Autorité environnementale

Avis délibéré de l'Autorité environnementale sur la mise en conformité des voies de l'Ancre et des Blanchisseurs à Courbevoie (92)

n°Ae: 2011- 88

Avis établi lors de la séance du 22 février 2012 - n° d'enregistrement : 008116-01

Localisation des voies projetées

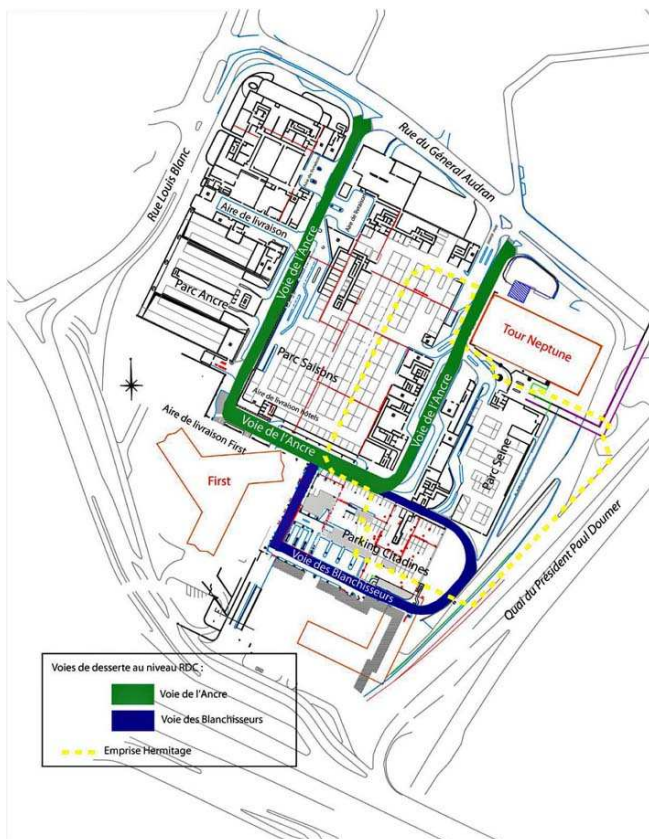
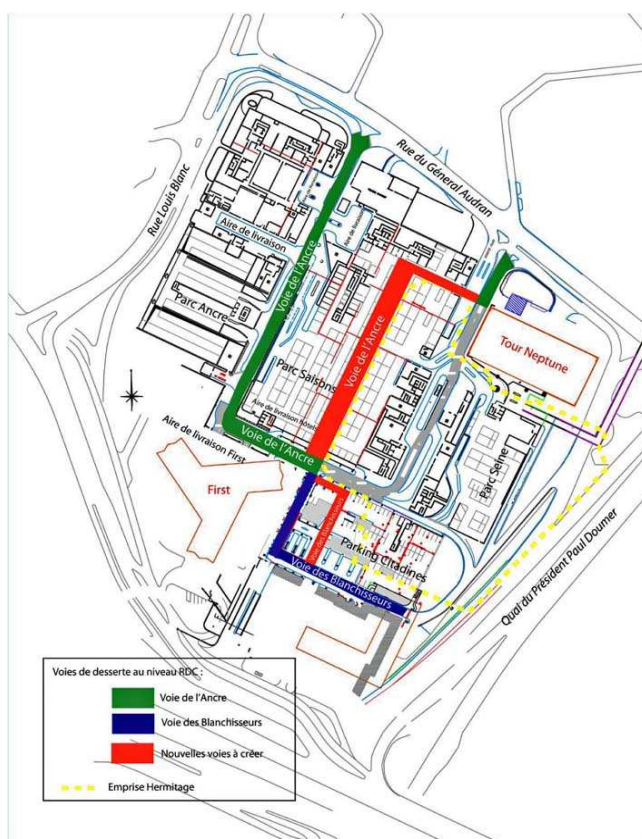
L'opération est par ailleurs largement affectée par le projet Hermitage qui sera situé à l'emplacement d'une partie de la voie de l'Ancre actuelle au niveau de la galerie technique. Le projet Hermitage implique la démolition de plusieurs immeubles : le Damier Infra, le Damier d'Anjou, le Damier de Bretagne. Le projet Hermitage affectera directement la desserte du quartier et les réseaux concessionnaires. Il sera situé à l'emplacement d'une partie de la voie de l'Ancre actuelle et au niveau de la galerie technique. Il neutralisera la boucle d'accès à la voie des Blanchisseurs ; il supprimera le parking Seine et réduira de façon significative le parking Les Saisons dont il modifiera les locaux techniques, la ventilation ainsi que les rampes de communication entre niveaux. Les nouvelles voies longeront la limite de l'emprise Hermitage.

Le dossier ne fait pas état de variantes, justifiant le choix des tracés retenus par les fortes contraintes induites par les projets alentours et l'environnement général. Une variante envisagée puis abandonnée a été signalée au rapporteur. **L'Ae recommande que toute variante étudiée soit indiquée dans le dossier pour la bonne information du public.**

Le projet prévoit la création de deux nouvelles branches :

- le tracé de la voie de l'Ancre est modifié dans la section retour vers la rue du général Audran ; il traverse le parking Les Saisons, en parallèle à la voie existante, et contourne l'immeuble Le Damier de Champagne ;

- la voie des Blanchisseurs devient une raquette de retournement accessible uniquement depuis la voie de l'Ancre. L'accès depuis la RD7 est désormais réservé aux services de secours. L'accès est réservé aux véhicules de moins de 10 mètres de long.
